SERVICE INSTRUCTION

MODIFIKATION BEIM UNTERSETZUNGSGETRIEBE TYPE „C“ UND TYPE „E“ FÜR ROTAX® 2-TAKT UL FLUGMOTOREN SI-06-1998

Modifikation beim Untersetzungsgetriebe Type „C“ und Type „E“ für 2-Takt UL Flugmotoren.

Ansicht: **Montagering / C-Getriebe**
Bild 1, 2 und 3

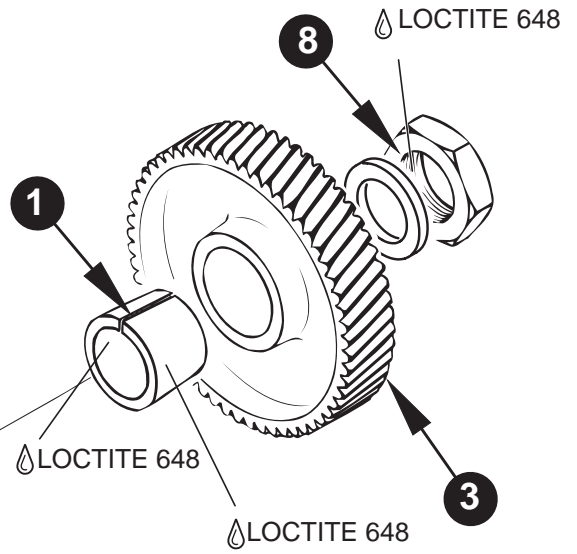
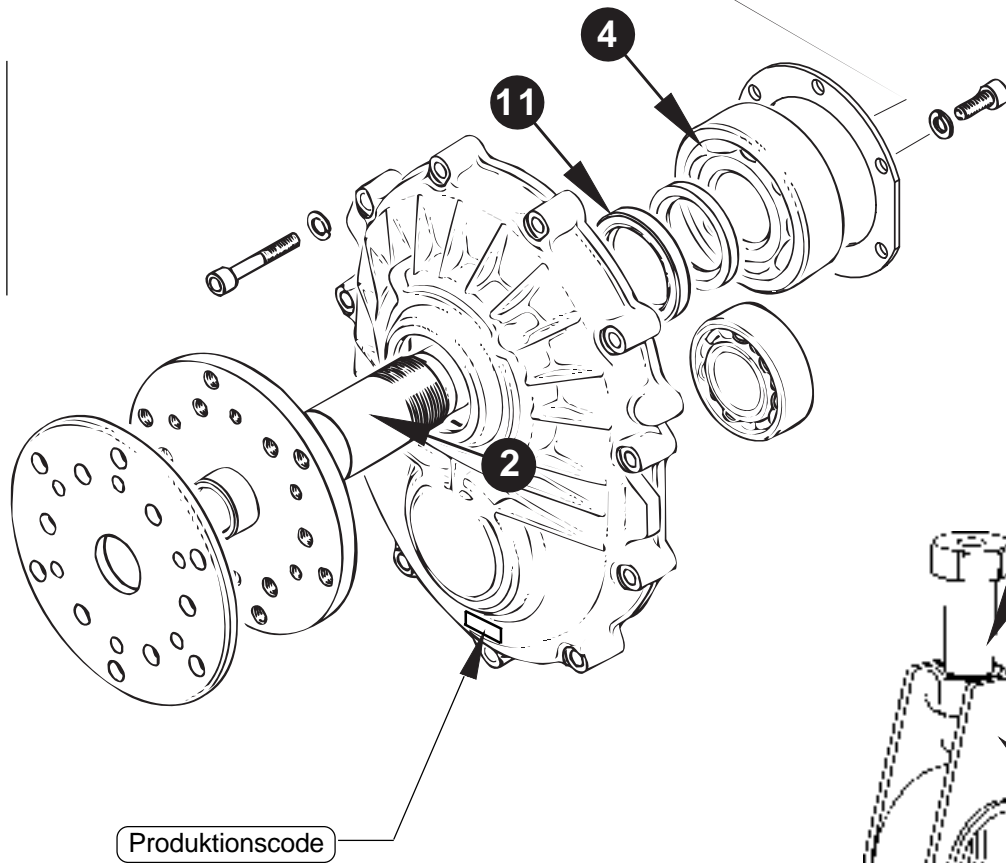
Durch Einkleben der Kegelhülse ist eine Reduzierung des Anzugsdrehmomentes möglich.

Einführung einer Montagehülse welche die Montage der Kegelhülse erleichtert.

- Kegelhülse (1) in den Montagering kpl. (5) einlegen. Dabei ist darauf zu achten, daß der drehbare Dorn (6) der Druckschraube (7) im Schlitz der Kegelhülse (1) liegt.

- Mit einem Schraubenschlüssel den Dorn (6) in den Schlitz eindrehen, bis die Kegelhülse (1) ausreichend aufgeweitet ist.
- **ACHTUNG:** Der Dorn darf nur soweit eingeschraubt werden, daß er nicht die Innenseite der Kegelhülse überragt. Ansonsten besteht die Gefahr, daß die Propellerwelle beschädigt wird.

- Kegelhülse (1) innen mit LOCTITE 648 benetzen.
- ▲ **WARNUNG:** Beim Einkleben der Konushülse ist unbedingt darauf zu achten, daß kein LOCTITE in das RK Lager (4) eintritt.

- Nach aufschieben und positionieren der Kegelhülse (1) auf der Propellerwelle wird die Druckschraube (7) gelöst und das Werkzeug entfernt.
- Kegelhülse (1) außen mit LOCTITE 648 benetzen.

- Das Anzugsdrehmoment der SK Mutter (8) ist mit **250 ±10 Nm** neu definiert.
- Untersetzungsgetriebe gemäß letztgültigem Reparaturhandbuch der Motortype 462-532-582 zusammenbauen.

- **ACHTUNG:** Vor Inbetriebnahme des Motors sind unbedingt eine 12-Stunden Aushärtungszeit der Klebestelle einzuhalten.

Bild / fig. 1

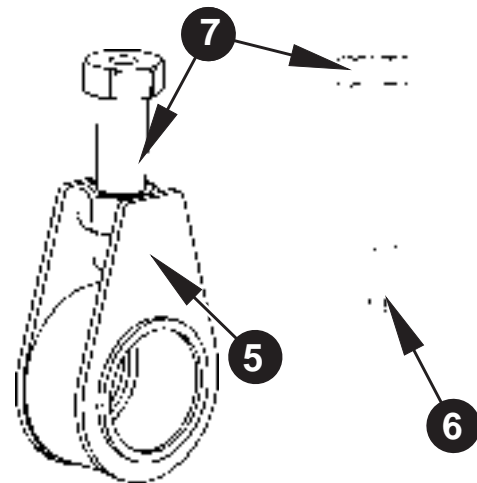
bis Getriebeproduktionscode A6 (am Getriebedeckel ersichtlich, siehe Bild 1);

- ◆ **HINWEIS:** Der Produktionscode besteht entweder aus zwei Buchstaben oder einem Buchstaben und einer Zahl. Diese sind nach dem Alphabet bzw. Zahlensystem aufsteigend:
...AA,AB,AC,...AZ;A1,A2,...A8;
...MA,MB,...MZ;M1,...M8;
...NA..OV,OW - OX,OY,OZ;O1,O2,...
Dieser Produktionscode ist am Getriebedeckel hinter dem Untersetzungsverhältnis eingestanz (siehe Bild 1).

siehe dazu Bild 1, 2 und 3

Ansicht: **Abziehwerkzeug**
Bild 4 und 5

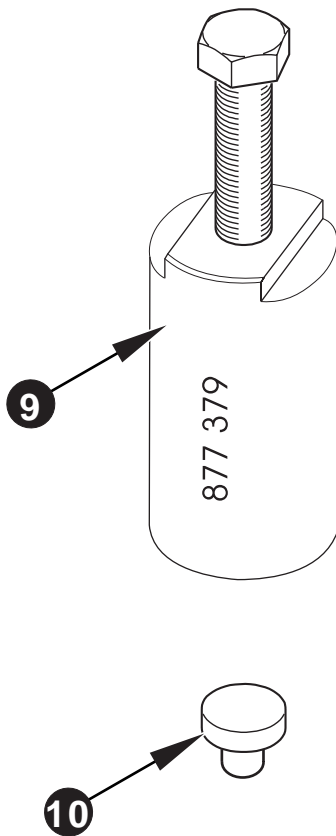
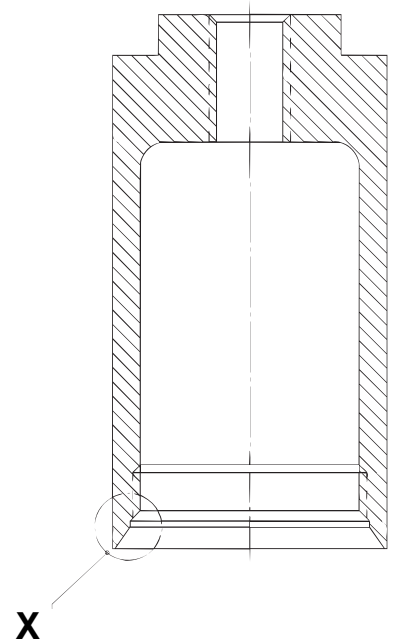
Aufgrund des geänderten Montageverfahren wurde das Abziehwerkzeug (9) für das Vorgelegerad modifiziert. Das neue Werkzeug ist mit einer Fase am Fuße des Abziehers (9) versehen. Damit wird eine optimierte Stabilität beim Abziehvorgang erreicht.

Weiters wurde eine Aufnahmen in SW 36 zur Fixierung des Abziehers (9) angebracht.

- Den Schutzpilz (10) TNr. 877 415 in die Zentrierung der Propellerwelle (2) stecken.
- Das Vorgelegerad (3) (Klebestellen) mit einem Heißluftföhn auf ca. 300°C anwärmen, damit die Klebewirkung aufgehoben wird.

- **ACHTUNG:** Verletzungsgefahr durch heiße Bauteile.
- Den Abzieher (9) TNr. 877 379 auf das Vorgelegerad (3) aufschrauben und mit einem Sechskantschlüssel SW 36 befestigen.

- Abdrückschraube des Abziehers (9) eindrehen und festziehen. Falls nötig Getriebedeckel und Abzieher aus der Haltevorrichtung nehmen und das Vorgelegerad durch einen Prellschlag an der Abdrückschraube lösen.
